**SUEZ RV FRANCE**

**CHAUFFERIE CSR DE NEUVILLETTE ET THENELLES (02)**

**Mémoire en réponse suite à l'avis de la MRAe Hauts-de-France sur le projet de création  
d'une chaufferie CSR à Neuville et Thenelles (02)**

**14 mars 2022**

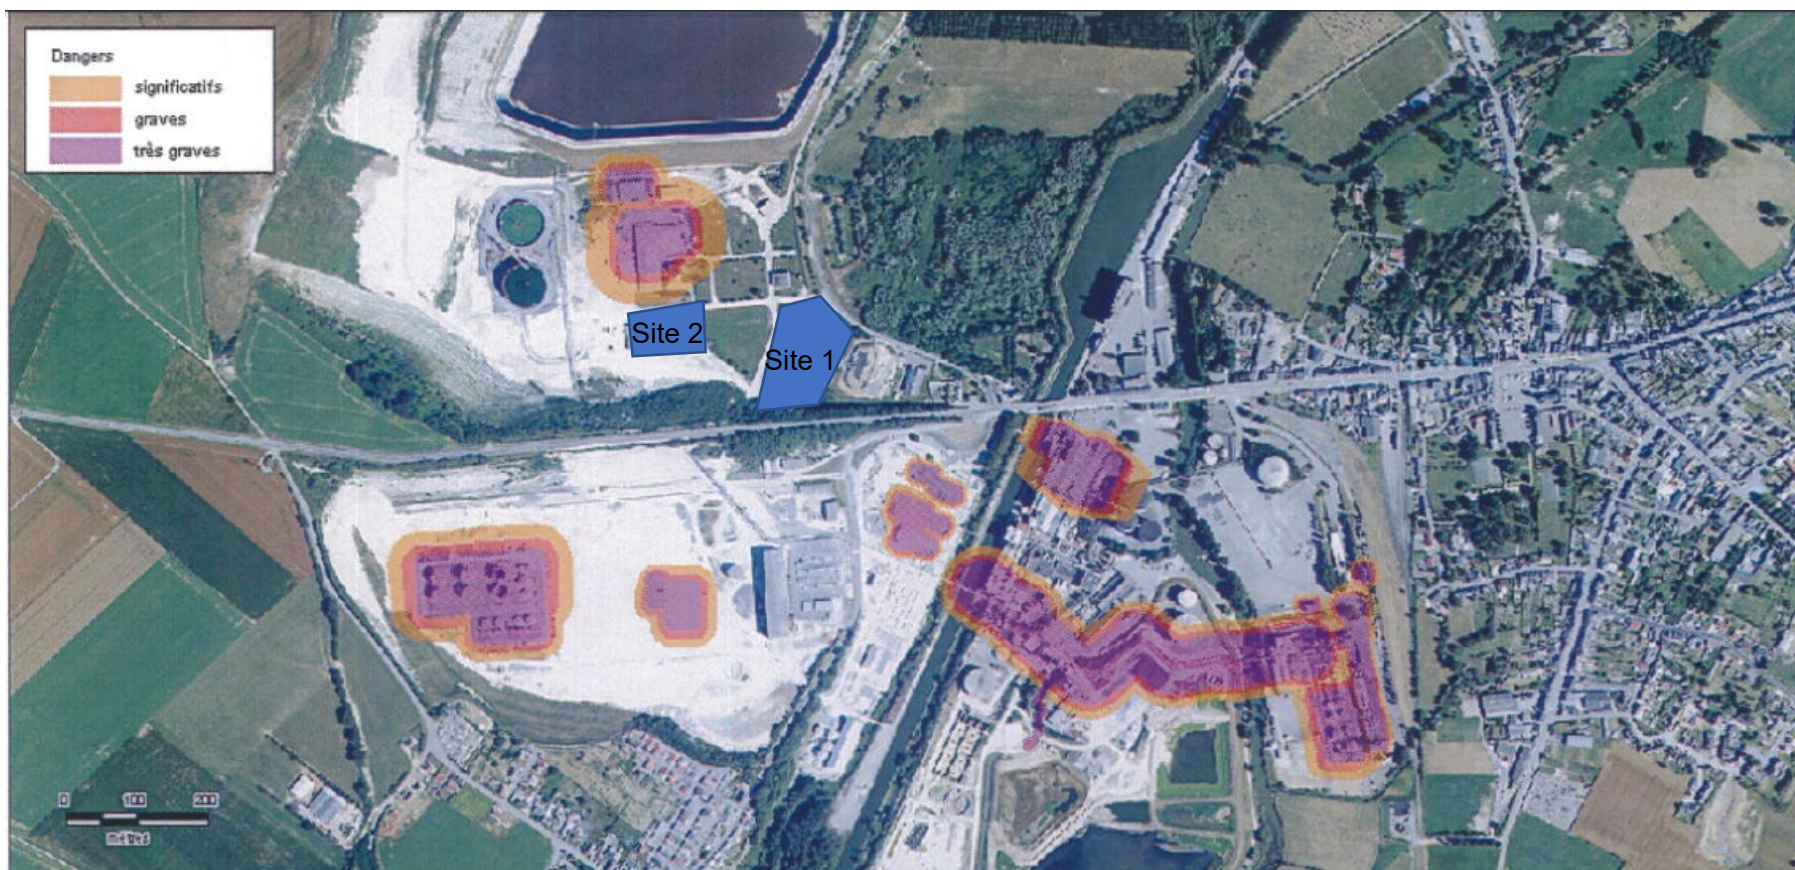
L'autorité environnementale recommande d'étudier des scénarios alternatifs complémentaires afin d'éviter les impacts sur les secteurs à forts enjeux pour la biodiversité.

Le choix du site d'implantation de la chaufferie CSR a été déterminé d'après plusieurs critères :

- La nécessaire proximité entre l'unité de production de chaleur et le consommateur, à savoir l'usine Tereos. Il était donc indispensable de localiser l'usine au plus proche afin de limiter les pertes énergétiques liées à la distance. La localisation du projet a été défini en fonction des contraintes techniques liées aux équipements des installations. Une implantation plus lointaine aurait entraîné des pertes trop importantes non compatibles avec les besoins du consommateur final de chaleur, TEREOS

- La nécessité d'implanter la chaufferie CSR en dehors des zones à risque du PPRT de l'usine. Le site 2, qui n'a pas été retenu, se trouvait à proximité immédiate et en limite de zones de dangers graves liées à la présence de cuves de stockage de mélasse, qui auraient été accentués par l'implantation de la chaufferie CSR, pouvant entraîner des effets dominos en cas d'accident. Après comparaison des différents enjeux liés aux risques et à la biodiversité, le site 2 n'a pas pu être retenu pour la mise en œuvre du projet, même s'il présentait moins d'enjeux écologiques.
